Số : 309 /BXD-KHCN

V/v Áp dụng QCVN 06:2010/BXD.

Về kiến nghị của Quý công ty đối với công trình Văn phòng thương mại và nhà ở VP3 Linh Đàm Hà Nội, Theo quy định tại Mục 1.1.7 - QCVN 06:2010/BXD, Bộ Xây dựng chấp thuận việc sử dụng cầu thang N3 thay thế cầu thang N1 như trình bày trong công văn nêu trên. Đề nghị Quý Công ty trình luận chứng thiết kế bổ sung, thay thế để Cục Cảnh sát phòng cháy chữa cháy và cứu nạn cứu hộ thẩm duyệt theo quy định tại Mục 1.1.7 - QCVN 06:2010/BXD. Các giải pháp bổ sung, thay thế phải đảm bảo các yêu cầu như đối với buồng thang N1 trong bất cứ tình huống nào: hệ thống hút khói cưỡng bức, áp suất dương trong buồng thang. Các hệ thống kỹ thuật phải được kiểm tra thường xuyên và phải đảm bảo duy trì hoạt động trong suốt quá trình sử dụng.

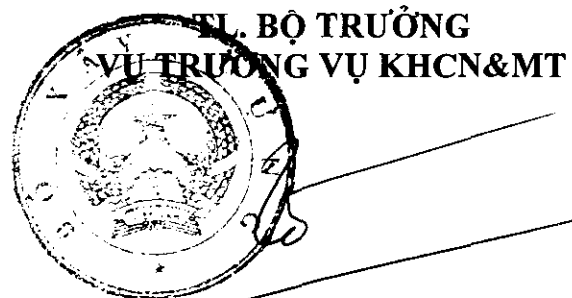
Quy chuẩn kỹ thuật quốc gia QCVN 06:2010/BXD “An toàn cháy cho nhà và công trình” được ban hành kèm theo Thông tư số 07/2010/TT-BXD ngày 28/7/2010 của Bộ Xây dựng, có hiệu lực từ ngày 17/9/2010. Quy chuẩn quy định các yêu cầu chung về an toàn cháy cho nhà và công trình xây dựng trong điều kiện kỹ thuật phòng cháy chữa cháy tại Việt Nam. Trong đó có quy định việc phải bố trí các buồng thang bộ không nhiễm khói loại N1 trong các nhà có chiều cao lớn hơn 28m ... (tại Mục 3.4.12. QCVN 06:2010/BXD).
